# Doortrekking N171 in Rumst tussen N177 en Eikenstraat Verslag dialoogmarkt 12 maart 2026

# Ontwerp – kaart segment 1

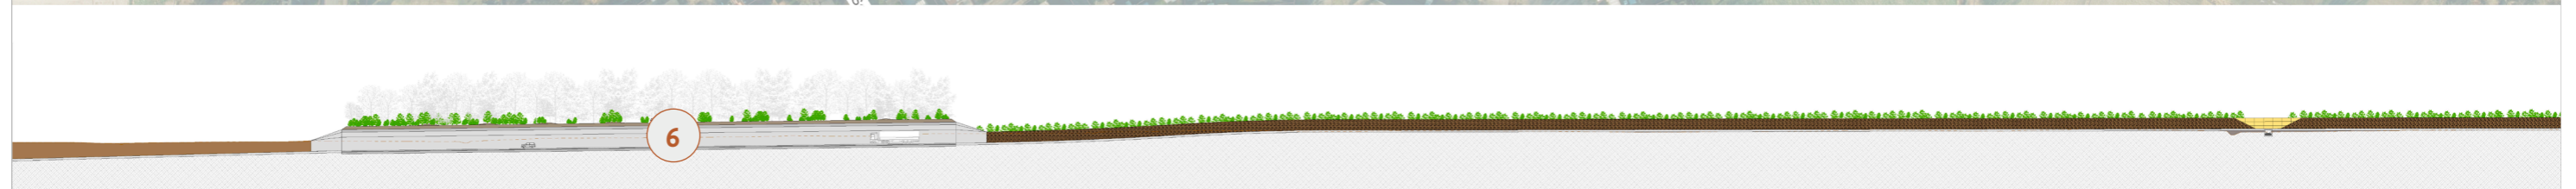
#	Vraag	Antwoord
1	Plaatsing bufferbekken is niet ideaal om landbouwers en pachters hun nodige ruimte te geven.	Bedankt voor het uiten van deze bezorgdheid, er wordt persoonlijk contact opgenomen. Het ontwerp werd aangepast zodat dit bufferbekken komt te vervallen.
2	Pachters zijn niet op de hoogte van fietspad over hun perceel.	Bedankt voor het uiten van deze bezorgdheid, er wordt persoonlijk contact opgenomen.
3	Kan het bredere fietspad aan voetweg 31 doorgetrokken worden tot op de Pierstraat?	Het fietspad doortrekken tot op de Pierstraat ligt buiten de scope van het project, maar kan wel voorgelegd worden aan de gemeente Rumst.
4	Zal de uitrit van de brandweer ook gebruikt worden door ziekenhuisverkeer?	De uitrit is exclusief voorbehouden voor de brandweer. In een latere fase kunnen mogelijk ook de spoeddiensten van het ziekenhuis hiervan gebruik maken. De personeels- en bezoekersparking van het ziekenhuis blijft toegankelijk via de N177 Boomssteenweg en de 's Herenbaan.

# Ontwerp – kaart segment 2

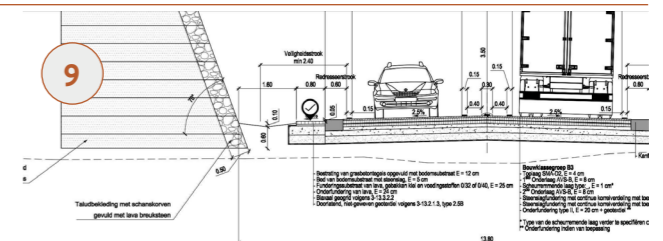
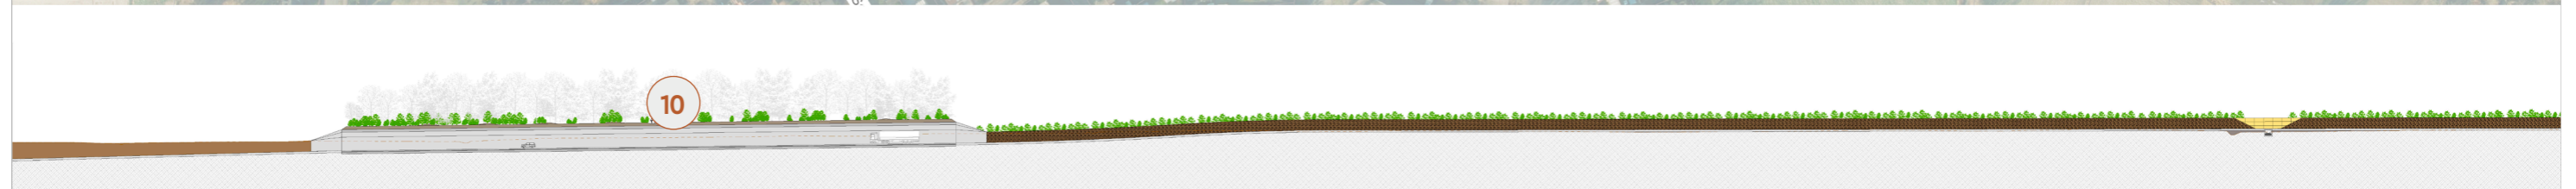
#	Vraag	Antwoord
1	Kan er een tweede overkapping komen? Zo blijft de lengte per overkapping beperkt tot het maximum opdat het geheel geen tunnel wordt.	In theorie kan dit. De keuze voor de huidige overkapping is er vanuit ecologisch oogpunt, om de natuur terug te verbinden na de aanleg van de weg. De belangrijkste geluidswerende maatregel naar de woonwijk toe is het voorzien van grondbermen. Een extra overkapping vereist meer innames en geeft een grotere verstoring van het landschap. Dit is dus niet per se beter dan de voorziene grondbermen.
2	Dit bestaande pad wordt veel gebruikt door fietsers vanuit de Sint-Jozefstraat richting Leliënlaan. Als het regent staan hier veel plassen. Kan dit pad verhard worden?	Het is niet de bedoeling om bestaande onverharde paden extra te verharderen. Met de verbinding via de Predikherenhoevestraat en het nieuwe fietspad is er een zeer goed alternatief.

3	Dit is vandaag een pad dat door fietsers wordt gebruikt om vanuit de Sint-Jozefstraat naar de Leliënlaan te rijden. Kan dit nog gebruikt worden?	Het pad zal worden aangesloten op het fietspad over de overkapping. De hellingsgraad zal echter te steil zijn om comfortabel op te fietsen, wandelen kan wel. In de Predikherenhoevestraat komt er een comfortabel fietspad die de verbinding met de wijk zal maken.
4	Waarom wordt de bestaande voetweg niet gebruikt als fietspad? Dan moet er geen verharding naast de waardevolle houtkant aangelegd worden en zijn er geen innames.	Het doel is om met het fietspad een zo comfortabel en direct mogelijke verbinding te realiseren, zonder omwegen. In de huidige situatie is het namelijk vaak zoeken naar de juiste wegen. Wij overwegen de bestaande weg om een duidelijk, 'leesbare' route aan te leggen.
5	Er wordt een vraag gesteld over de belijning op de kaart. Meer specifiek naar de bruine lijn die naast de talud loopt.	Naast de grondbermen wordt een pad voorzien voor onderhoud en landbouwverkeer. Aan de noordkant hebben we in deze zone een wandelpad voorzien dat het bos verbindt met de bestaande paden in het oosten.

6	Kan de overkapping nog dieper uitgevoerd worden, zoals aan de Predikherenhoevestraat?	Het huidig ontwerp vormt een goede balans tussen gronduitgraving, verhoging en oversteekbaarheid. Het is belangrijk dat we de gronden die we uitgraven ook binnen het project verwerken. Het uitgraven en verwerken van extra grond heeft ook een aanzienlijke invloed op de kosten. Door het dieper leggen zal de bouwput ook groter worden en dus de impact op 't Boske groter zijn. Bouwtechnisch gezien is het haalbaar, maar wel complex (bijv. waterbeheer, grotere constructie, lichtinval,...) terwijl het in verhouding weinig meerwaarde heeft qua geluidsdemping en barrièrewerking voor de omwonenden. De hoge grondwaterstand maakt het ook complex om dieper uit te graven, bij dieper graven komt er een enorme waterdruk op de constructie.
7	Kunnen er meer wandelpaden aangelegd worden die de weggevalle verbindingen vervangen? Bijvoorbeeld langs de Varenloop.	Er wordt niet extra ingezet op de aanleg van nieuwe wandelpaden binnen het project. Dit kan wel besproken worden met de gemeente Rumst.

8	Omwonenden vragen of er een garantie is dat al deze geluidswallen en -schermen er daadwerkelijk komen en dat dit geen valse belofte is.	De geluidswallen en -schermen zijn noodzakelijk om geluidsimpact van het project tegen te gaan. Ze zijn onderdeel van de verplichtingen die worden opgelegd vanuit het milieueffectenrapport (MER) en dus het minimum dat voorzien zal worden. Verder wordt alle uitgegraven grond ingezet binnen het project, waardoor grondwallen naar verwachting hoger en langer zullen worden dan wat het MER oplegt. Wat nu op de plannen aangeduid staat geeft een goed beeld van wat er zal worden voorzien in het ontwerp en waarvoor een vergunning zal worden aangevraagd.
9	Omwonenden uit de buurt maken zich zorgen over de hoeveelheid geluid die auto's die over grasdallen rijden, zullen maken. De omwonenden wonen nu al langs een weg met grasdallen en liggen wakker van het lawaai van auto's die aan hoge snelheid over die ribbels rijden.	De N171 is breed en er is in normale omstandigheden geen reden om zo ver uit te wijken. Dit is enkel het geval bij filevorming, om hulpdiensten door te laten. Bedankt voor de opmerking, de grasdallen worden in het ontwerp vervangen door een ander type van verharding.

#	Vraag	Antwoord
10	Kan de overkapping langer gemaakt worden in de richting van de Eikenstraat, zodat er meer afscherming is voor de wijk?	De maximale lengte bedraagt 249 m. Vanaf 250 m gelden de voorschriften voor tunnelveiligheid en komen we in een heel andere orde van ontwerp en prijsklasse. De lengte van de overkapping is nu afgestemd op de ecologische verbinding. Een langere overkapping heeft in verhouding geen meerwaarde naar geluidsdemping aangezien de verdiepte ligging en grondwallen voor voldoende demping zorgen voor de delen die buiten de overkapping liggen.
11	Zal er nog geparkeerd kunnen worden op perceel 202L?	Door het fietspad gaat er op het stuk grond naast perceel 202L (eigendom gemeente) niet meer geparkeerd kunnen worden. Perceel 202L blijft wel toegankelijk en bereikbaar met de auto.
12	Waarom 70 km/u? Er was in het verleden 50 km/u beloofd.	We willen van de weg een vlotte doorstroomweg maken. Indien er verlaagd wordt naar 50km/u blijft er veel verkeer voor de Pierstraat kiezen. De snelheid op de bestaande N171 tussen Eikenstraat en Keizershoek wordt wel verlaagd van 90km/u naar 70km/u.

13	Kan er een toegangsweg aangelegd worden naar de Eikenstraat voor deze hoeve? Dan moet al dat verkeer niet langs de wijk van de desbetreffende omwonenden.	Het is niet wenselijk om voor één woning/perceel een volledig nieuwe aansluiting te voorzien tot aan de Eikenstraat.
14	Een omwonende heeft een officiële toegang naar zijn/haar perceel. In het geval van de nieuwe weg, zal deze worden afgesneden door de N171. Wat zijn de alternatieven?	We kunnen bekijken in welke mate het pad langs de berm hiervoor ingezet kan worden.
15	Waarom geen tunnel voor de gehele woonwijk?	De maximale lengte voor de overkapping bedraagt 249 m, vanaf 250 m gelden de voorschriften voor tunnelveiligheid en komen we in een heel andere orde van ontwerp en prijsklasse. De lengte van de overkapping is nu afgestemd op de ecologische verbinding. Een langere overkapping heeft in verhouding geen meerwaarde naar geluidsdemping aangezien de verdiepte ligging en grondwallen voor voldoende demping zorgen voor de delen die buiten de overkapping liggen.

16	Een buurtbewoner is bezorgd over de mogelijke extra drukte die het verkeer voor De Hoeve met zich mee kan brengen eens de nieuwe toegangsweg er is.	De toegangsweg wordt verder ontworpen door het projectteam. De gemeente Rumst is verantwoordelijk voor de vergunningsverlening van het betreffende perceel en dus voor wat er mogelijk is naar functie en het verkeer.
17	Een bewoner van de Predikherenhoestraat vraagt of het mogelijk is de verdieping zo ver mogelijk door te trekken. Dit om het vrije uitzicht over de velden zo veel mogelijk te behouden.	Zie antwoord bij nr. 15. Daar waar de weg niet verdiept ligt, is er ook geen zicht op de weg dankzij de grondbermen. Je blijft dus zicht behouden op groen en niet op weginfrastructuur.
18	Kan de verdiepte ligging doorgetrokken worden tot voorbij de Zonnebloemlaan?	Zie antwoord bij nr. 15. We willen de Varenloop op de huidige diepte laten liggen, dus de weg gaat over de waterloop moeten liggen.

19	Kunnen er lokaal verlichte pechhavens voorzien worden? Anders zou er bij panne een file ontstaan. Deze pechhavens zouden dan lokaal verlicht kunnen worden zodat ze zichtbaar en veilig zijn om te wachten op de hulpdiensten.	Dit punt wordt verder onderzocht

# Ontwerp – kaart segment 2

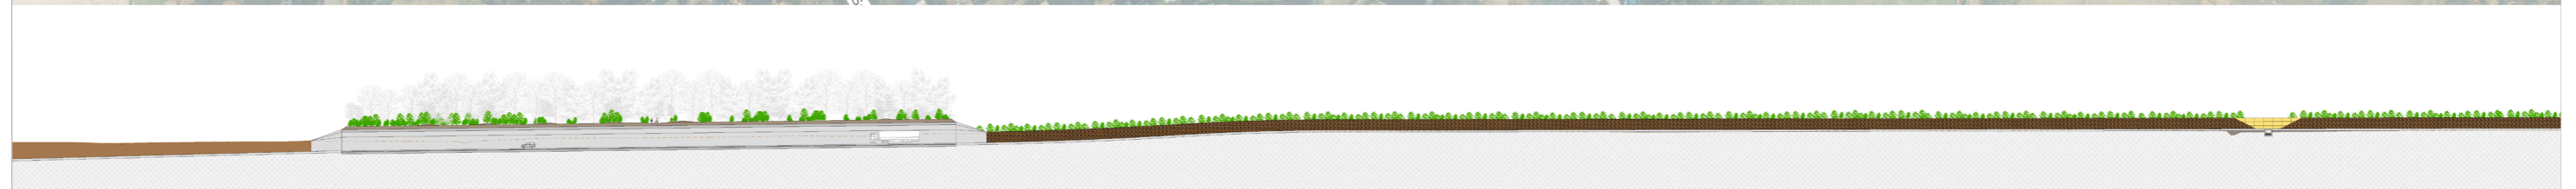
#	Vraag	Antwoord
20	Kan er een verbinding gemaakt worden d.m.v. een voetgangerstunnel of -brug zodat de wandelpaden verbonden blijven? Bijvoorbeeld in combinatie met de Varenloop?	Dit punt wordt verder onderzocht.
21	Volgens de pachters bestaat de houtkant vooral uit veel 'dode bomen'.	Er worden verschillende terreinbezoeken gedaan om de huidige toestand grondig in kaart te brengen, zodat we hiermee rekening kunnen houden.
22	Hoe moeten we ons de Predikerenhoevestraatbrug voorstellen? In het nieuwe ontwerp wordt de weg hier verdiept. Wordt deze niet steil?	De Predikerenhoevestraat zal een bijna niet te merken helling krijgen. De brug komt ca.1,20 m hoger dan het huidige grondniveau. De N171 gaat ongeveer 6 m onder het grondniveau komen.
23	Wordt er fietspadverlichting voorzien, voor woon-werk verkeer en schoolgaande jeugd die fietst 's ochtends en 's avonds?	Dit zal worden overwogen binnen het project.

24	De Boom-Nielse Scheibek liep vroeger door deze tuinen en is omgelegd rondom de tuinen. Achter de tuinen ligt de bron.	Dit punt wordt verder onderzocht.

# Ontwerp – kaart segment 3

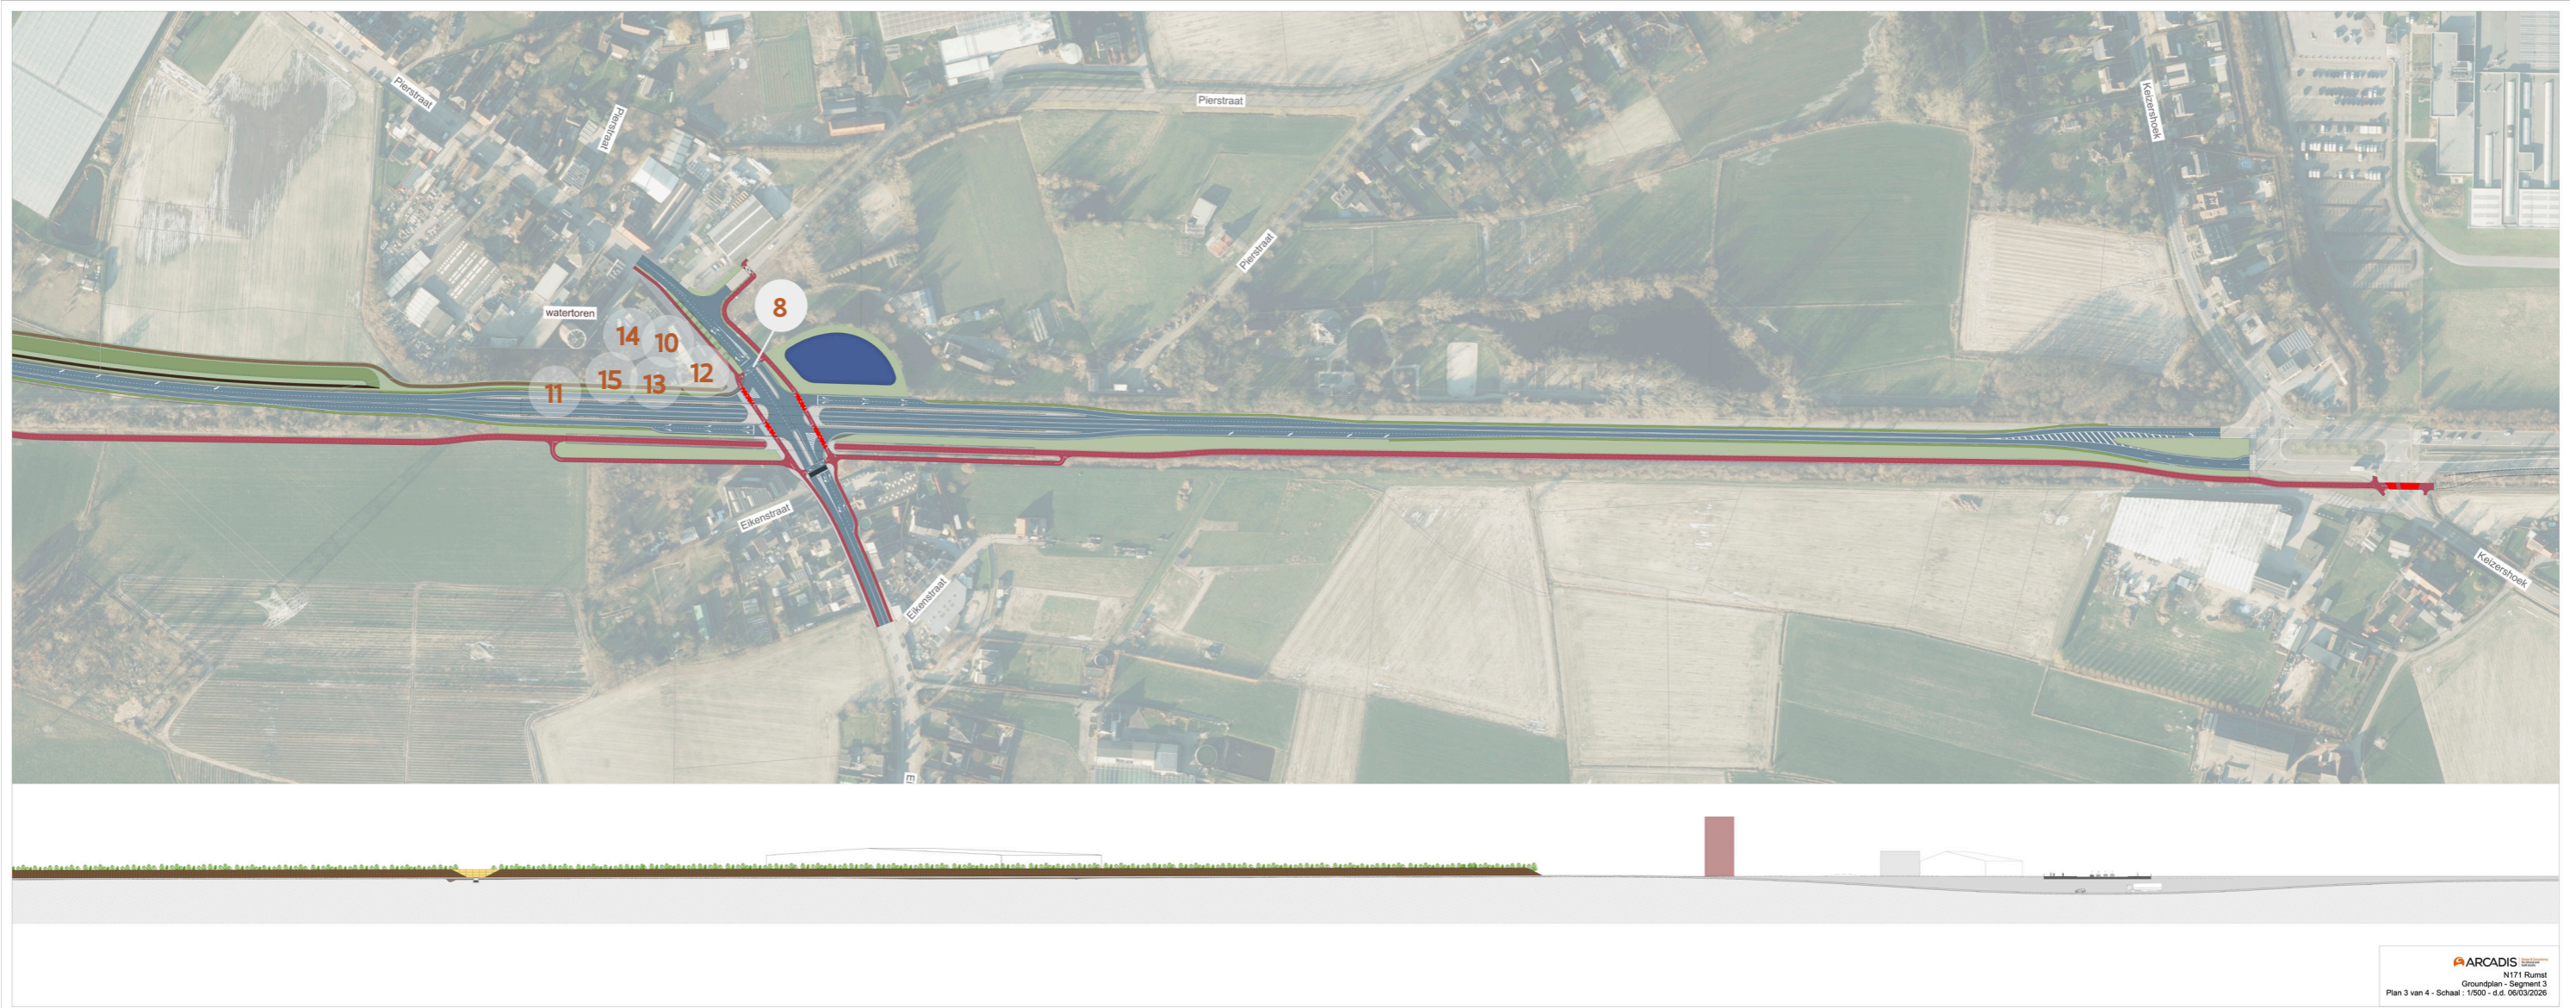
#	Vraag	Antwoord
1	De gelijkvoerse overgangen zijn op dit moment erg gevaarlijk. Kunnen deze daarom niet ongelijkvloers gemaakt worden?	Door de relatief lage verkeersintensiteiten werd beslist hier geen ongelijkvloerse oversteek van te maken. Er worden wel de nodige verkeerslichten geplaatst, zodat fietsers conflictvrij kunnen oversteken en zich veilig kunnen opstellen ter hoogte van de lichten.
2	Graag in deze straat ook veilige fietspaden aanleggen, zodat fietsers vanaf de fietsroute veilig naar het centrum van Kontich kunnen (o.a. scholen) gaan.	Dit is een gemeentelijke bevoegdheid, dit zal worden besproken met de gemeente Kontich
3	Wat met dit gedeelte? Is een tijdelijke inrichting van de pechstrook voldoende veilig, het is nog steeds vlak naast een hele drukke weg?	De verdere mogelijkheden voor de inrichting van dit wegsegment worden nog bekeken binnen AWV. Er wordt altijd ontworpen met oog op de veiligheid.

4	Men is heel enthousiast over de nieuwe fietsroute, maar de kruising van de fietsroute ter hoogte van P+R Kontich is wel onduidelijk. Zowel scholen als fietsers vragen om hier een veilige oversteek te kunnen maken richting het kruispunt aan Sint-Rita. Hoe verknoopt dit richting de nieuwe fietstunnel in aanleg? Als dit geen logische en veilige route is gaan schoolgaande fietsers nog steeds de huidige route nemen en gaat het nut van de nieuwe fietsroute verloren.	Dit aspect wordt verder opgenomen met de gemeente Kontich. Het einddoel moet zijn om een veilige en vlotte fietsroute te creëren tot in Kontich met voldoende functionaliteit voor schoolgaande fietsers. De herinrichting van de P&R staat gepland door AWV. De nodige verkeerslichten en oversteekplaatsen zullen voorzien worden, zodat fietsers op een veilige manier van de P&R richting Sint-Rita en verder geraken.
5	Dit is nog een goede plek om bijkomend bomen (bos) aan te planten. Een optie is het verbreden van de houtkant.	Dit idee zal verder worden meegenomen in het ontwerp.

6	Komt er verlichting op dit stuk? Zowel voor auto- als fietsinfrastructuur? Voor fietsers zal dit anders een onveilig gevoel geven.	Het Agentschap Wegen en Verkeer voorziet geen verlichting van de rijweg zelf, wel ter hoogte van het aansluitingscomplex aan de Eikenstraat en de lichten aan Keizershoek. Verlichting op het fietspad komt er niet (m.u.v. kruispunten). Indien in de toekomst blijkt dat er onveilige situaties zijn op de fietsroute, heroverweegt de gemeente Rumst dit.
7	Deze fietsoversteek gelijkvloers blijft gevaarlijk. Zullen fietsers wel naar hier rijden (via een omweg) en niet ter hoogte van de huidige oversteekplaats (lichten) willen oversteken? Men vreest dat nog veel schoolgaande jeugd deze oversteek gaat maken om via de Pierstraat naar Kontich te rijden. Dit zijn grote colonnes aan fietsers. De scholen tellen regelmatig en komen uit op ongeveer 800 leerlingen tussen 8u-8u30 (dus op een half uur tijd).	Fietsers van en naar Aartselaar zullen fysiek de oversteek ter hoogte van de huidige oversteekplaats niet kunnen maken omwille van de groenstrook met bomen tussen de rijweg en het fietspad, en een boordsteen naast de rijweg. Ter hoogte van de nieuw ontworpen fietsoversteek zal de nodige opstelruimte voor wachtende fietsers en de groentijd worden bekeken zodat fietsers vlot kunnen oversteken. Tot slot wordt er gestimuleerd om fietsers via de nieuwe fietsroute ten zuiden van de N171 te laten rijden en dus via de fietstunnel te laten oversteken.

#	Vraag	Antwoord
8	Men vraagt hier een zebrapad. Voetgangers worden maar al te vaak vergeten in infrastructuurontwerpen. Men geeft alle ruimte voor de fiets, ten koste van de voetgangers.	De looplijnen van voetgangers worden verder in kaart gebracht en waar nodig zullen voetpaden en zebrapaden worden voorzien.
9	Is er rekening gehouden in de plannen met de mogelijke verbouwing van de Horta?	De status zal worden nagevraagd bij de gemeente. Indien er een omgevingsvergunning voor de plannen van Horta is goedgekeurd wordt hiermee rekening gehouden.
10	Voor een omwonende is de afstand van de woning tot de weginfrastructuur klein. De eigenaar is ongerust over het resterende groen en vraagt zoveel mogelijk te behouden. Daarnaast een bezorgheid over de impact van het grondwater (stabiliteit woning, vandaag is de grond heel los). Het perceel is van het Agentschap Wegen en Verkeer, maar de eigenaar van de woning onderhoudt dit al 20 jaar.	Het aansluitingscomplex aan de Eikenstraat is compact ontworpen volgens de geldende regelgeving. Het groen dat bewaard kan blijven en dus niet moet verdwijnen voor de inpassing van het aansluitingscomplex is uitgeklaard zodra de omgevingsvergunning wordt ingediend. Wat betreft de stabiliteit van de woning versus de impact van grondwater: het grondwater, en de bodemgesteldheid in het algemeen, wordt bestudeerd en meegenomen bij de opmaak van het technische ontwerp en de bouw van het aansluitingscomplex. Hierbij is het uitdrukkelijk de bedoeling om geen schade te berokkenen aan de omliggende woningen. Een langere overkapping heeft in verhouding geen meerwaarde naar geluidsdemping aangezien de verdiepte ligging en grondwallen voor voldoende demping zorgen voor de delen die buiten de overkapping liggen.

11	Kan het volledige tracé niet in een tunnel komen, dan gaat het draagvlak veel groter zijn?	De maximale lengte voor de overkapping bedraagt 249 m, vanaf 250 m gelden de voorschriften voor tunnelveiligheid en komen we in een heel andere orde van ontwerp en prijsklasse. De lengte van de overkapping is nu afgestemd op de ecologische verbinding.
12	Een bewoner van aan het begin van de Pierstraat vraagt hoeveel meter de weg verwijderd is van de woning. Ook heeft ze een bezorgdheid in verband met verzakking van zandlagen; ze had ooit een probleem met mollen en woelratten die grond omkeren en minder stabiel maken. Daarnaast onderhoudt ze het perceel dat in eigendom is van het Agentschap Wegen en Verkeer.	Het fietspad is ongeveer een tiental meter verwijderd van de zijgevel en de oprit naar de N171 op een twintigtal meter. Wat betreft de stabiliteit van de woning: het is uitdrukkelijk de bedoeling om geen schade te berokkenen aan de omliggende woningen.

13	Waarom wordt dit bestaande pad niet als fietspad gebruikt?	Door deze trage weg te verschuiven sluit deze aan op de fietsoversteek en is er ook minder versnippering. Er blijft zo ook meer ruimte over tussen het nieuwe pad en de woningen.
14	Een omwonende wil weten of er een mogelijkheid bestaat dat hij toegang zou krijgen tot zijn tuin.	Het Agentschap Wegen en Verkeer faciliteert geen toegang tot de achtertuinen, zeker niet met de auto.
15	Kan dit waardevolle bos behouden blijven?	Een deel van de houtkant zal gerooid moeten worden. We proberen zoveel mogelijk te behouden.
